Betreft: Zienswijze ontwerp bestemmingsplan NL.IMRO.1714.bpnoordzeestr2-ON01

Hierbij onze zienswijze m.b.t. het ter inzageliggende ontwerpbestemmingsplan 'Noordzee – de Wielingen', de ontwerpomgevingsvergunning en de ontwerpwatervergunning.

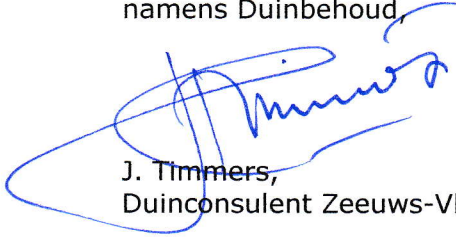
M.n. met betrekking tot ontwikkeling Wielingen is erg veel onduidelijk of niet gedefinieerd. In hoeverre wordt met goedkeuring van het voorliggende ontwerpbestemmingsplan een vrijbrief gegeven voor de toekomstige ontwikkelingen van de Wielingen?

Er ontbreekt een tijdlijn. Voorkomen dient te worden dat nu een vergunning wordt verleend, die door een verlate uitvoering, achterhaald wordt door de wetgeving.(vgl. Gasloos Waterdunen)
